监 理 通 知 单

工程名称: 浙江嘉兴分布式胜禾 0.94689MW 工程监理项目

编号: ZHJL-TZD04

事由: 关于光伏线接线端子质量等相关事宜

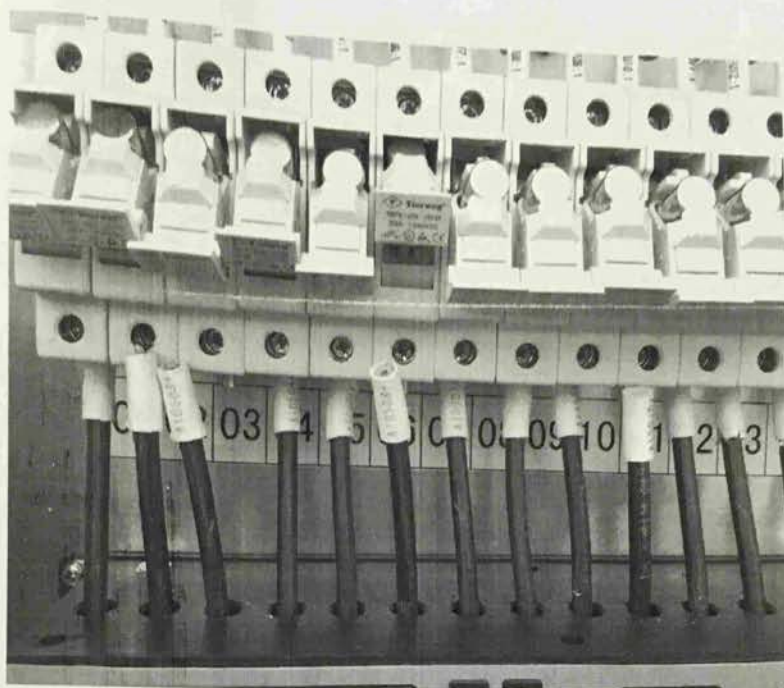
- 1、 连接汇流箱处部分接线端子松动没有压实, 轻松拽出。
- 2、 部分螺栓固定接线端子没有拧紧。
- 3、 汇流箱内 4M² 光伏线交叉排列。

接线端子连接不合格轻松拽出

现要求施工项目部立即组织自检, 不合格部位要立即更改, 接线端子制作要严格按照相关标准执行, 分部工程完成后首先要进行自检然后报我监理项目部验收, 经检验合格后方可进行下一步工序, 擅自施工造成一切后果施工方自负!

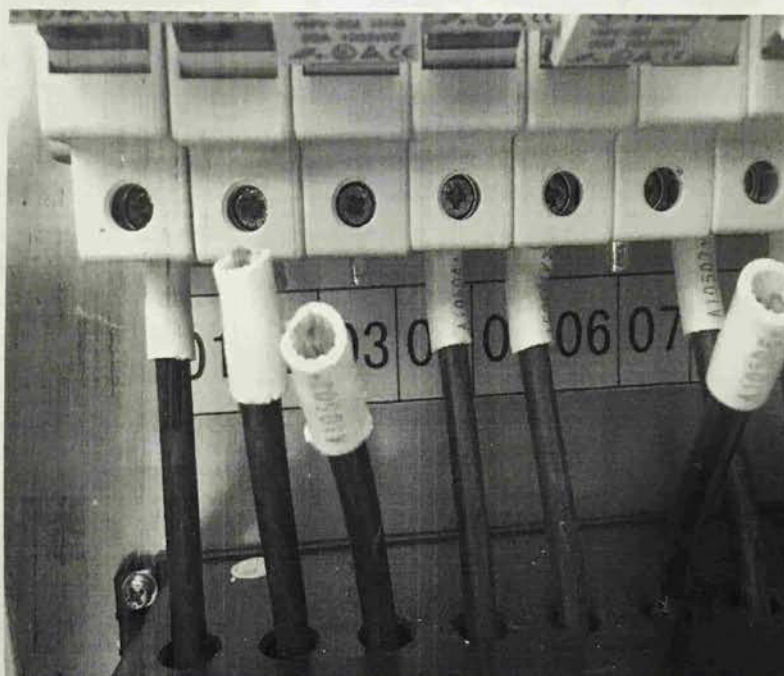
接线端子连接不合格轻松拽出

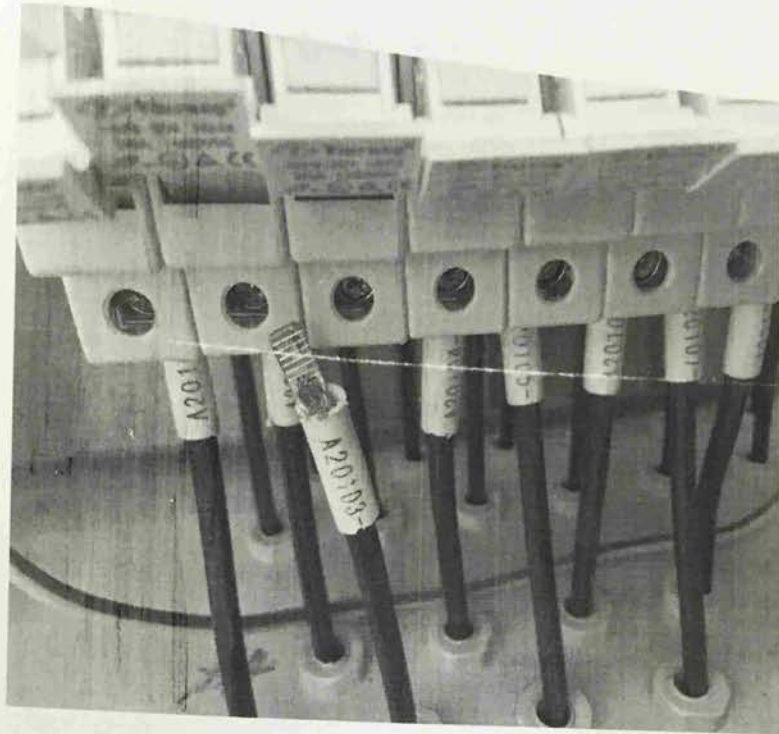
螺栓固定不合格松动

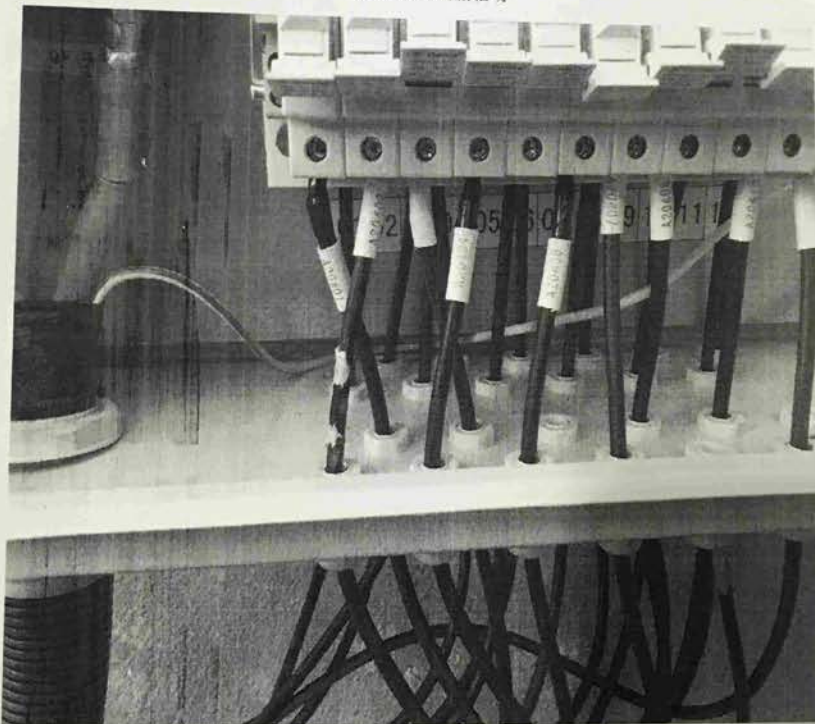
排线杂乱交叉
